**CVE-2014-13413** *Información pública de la aprobación inicial de la modificación del Plan General de Ordenación Urbana de Santoña en el entorno de la Casa Palacio de los Marqueses de Chiloeches.*

## INFORME TECNICO DEL ARQUITECTO MUNICIPAL

| <b>referente a:</b>            | alegaciones a la M.38_PG.CHS   |
| <b>situación:</b>              | casa-palacio de los marqueses de CHILOECHES y parcelas colindantes   |

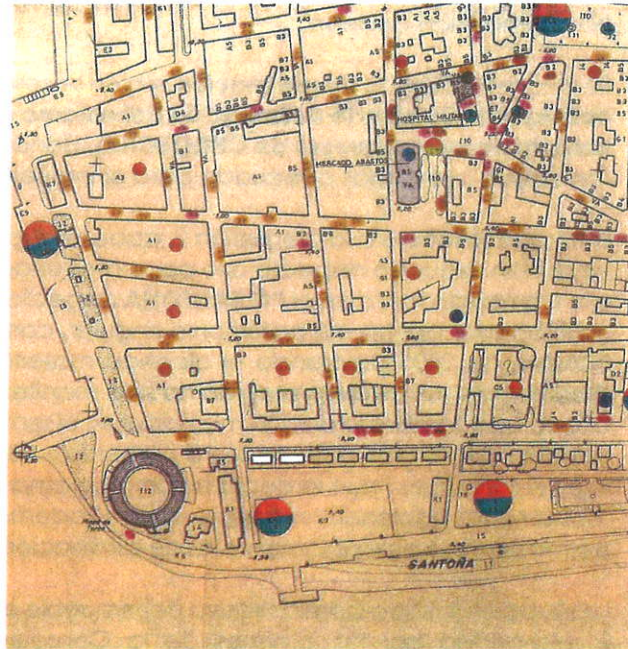
Respecto a la desafectación de parte del antiguo Hospital Militar del Catálogo de Patrimonio Cultural del **PG.SANTOÑA**, se estima que no se trata de una actuación no motivada, sino que el objetivo de la modificación puntual es claro en cuanto a una voluntad manifiesta de poner en valor el edificio declarado BIC y separarlo de su anejo, sin valor arquitectónico destacable, y que desfigura la volumetría rotunda de la casa solariega principal, el monumento propiamente dicho.

La inclusión del anejo a la casa-palacio en el **PG.SANTOÑA** dentro del nivel de protección integral del Catálogo de Patrimonio Cultural cabría entenderla desde la interpretación de que formase parte del BIC declarado, aspecto éste que ha sido aclarado por la Dirección General de Cultura desde octubre de 2005 a través de un informe expreso sobre ese objeto, y se da la circunstancia, además, de que el **PG.SANTOÑA** carece de justificación expresa que vaya más allá, precisamente, de la consideración del edificio del Hospital Militar de Santoña como Monumento Nacional catalogado, diciéndose de él en la **INFORMACION URBANISTICA** de la fase de **AVANCE** del **PG.SANTOÑA** vigente, en el epígrafe **3.7.2\_ELEMENTOS SINGULARES**, apartado **3.7.2.1\_ Elementos y lugares catalogados**, que "se haya establecido en una casa señorial, sobre cuyos almohadillados muros de sillería destacan escudos delicadamente entallados", casi coincidente con la del expediente de declaración como BIC del edificio en cuanto a la incidencia en los elementos más significativos, como son los "dos magníficos escudos barrocos con las armas de los solares y la familia propietaria" y también "el paramento almohadillado de la fachada, sumamente original".

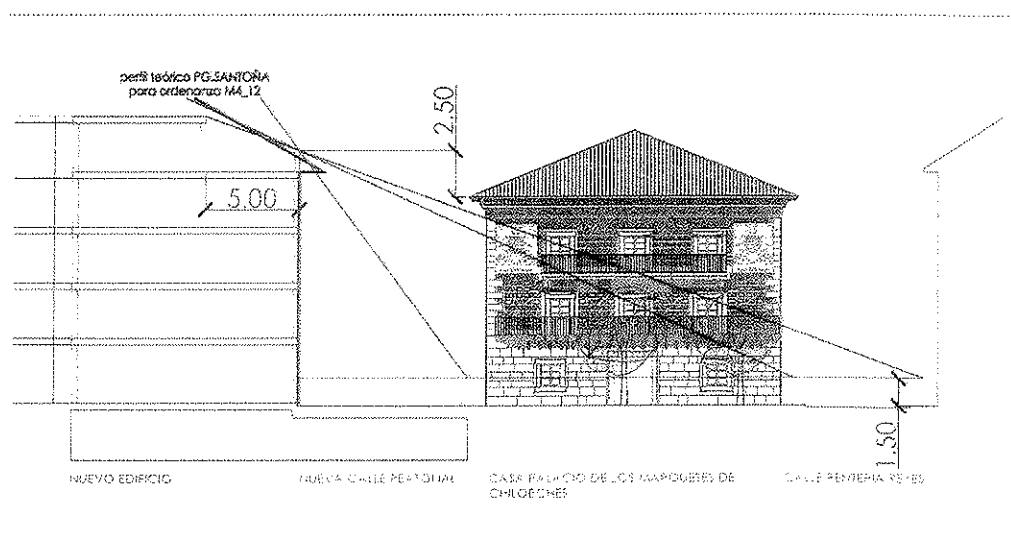
**SEXTA.** El cuarto escrito que se ha recibido tras la aprobación inicial de la **M.38\_PG.CHS**, aunque no como alegación a la misma, sino como informe preceptivo, es el de la Consejería de Educación, Cultura y Deporte, emitido con fecha de 6 de noviembre de 2014, y en el que se acuerda "autorizar la citada Modificación Puntual, recomendándose que a nivel del ático de la nueva edificación, éste se retranquee 5 metros de la fachada que da frente al nuevo vial, sin perjuicio de otras autorizaciones administrativas".

La recomendación se entiende que hace referencia no al ático (no propuesto en la **M.38\_PG.CHS** de forma expresa) sino a la última planta, a la quinta (la cuarta residencial por encima de la baja, probablemente de uso comercial), y ello en relación a la posibilidad de su percepción por el usuario del espacio público como una altura más en la línea de fachada que pudiera afectar a la percepción del inmueble protegido por la presencia de un volumen demasiado elevado.

Esta incidencia será tomada en cuenta en la fachada este de la nueva edificación, pero también se aprovecha la indicación de Cultura para ahondar en la línea en que la revisión del **PG.SANTOÑA** ya está trazando en su texto normativo de ordenanza con referencias bioclimáticas y, así, en la fachada norte del nuevo edificio, a la calle General SALINAS, se propondrá la necesidad de un retranqueo de la última planta de cuatro (4) metros de forma que se garantice en el invierno la máxima entrada de luz solar directa en la calle, pudiendo alcanzar hasta la planta baja del otro lado de la calle.

Del análisis de la recomendación de Cultura hay que señalar que un retranqueo de **cinco (5) metros** permitiría no apreciar prácticamente el volumen de la última planta desde la acera este de la calle RENTERÍA REYES, mientras que cualquier retranqueo menor, produciría efectos similares pero, evidentemente, desde otra distancia, , por ejemplo, en el caso de cuatro (4) metros sólo se "escondería" el volumen de la última planta a partir de la acera oeste, o sea, la que discurre adosada a la casa-palacio de los marqueses de CHILOECHES, por lo que, considerando cualquiera de las dos dimensiones (o incluso sería posible también un retranqueo de tres (3) metros, que permitiría una crujía de edificación en la última planta de nueve metros, más apta para su distribución para uso residencial), se estima que la recomendación de la Consejería está ajustada a la defensa de la mejor percepción del BIC en relación con la ordenación del nuevo ámbito. En todo caso, se entiende que el ajuste preciso de esta dimensión quizá estaría más justificado que se afinase en el momento en que se diera trámite ante la misma Comisión de Patrimonio Edificado del proyecto de intervención sobre el BIC, por lo que para el documento de la modificación puntual simplemente se adopta la recomendación del organismo de Cultura como tal en cuanto a la necesidad de un retranqueo de la última planta de

la nueva edificación planta y se deja pendiente su puntualización final en cuanto a su dimensión (cuyo mínimo se estimaría en tres metros) al proceso de informe al proyecto que habrá de tramitarse en el futuro para la actuación sobre el edificio protegido.

Se pone de manifiesto, además, que la ordenación de volúmenes con la quinta planta retrasada cinco (5) metros respecto a la alineación de la planta baja supone una perfil del edificio que queda por debajo de la envolvente de la sección teórica del **PG.SANTOÑA** para los edificios de la ordenanza **M4\_12**, esto es, de los de **PB+3P+PBC**, por lo que no se encuentra incongruencia alguna en cuanto a alturas respecto a un entorno mayoritariamente más alto.
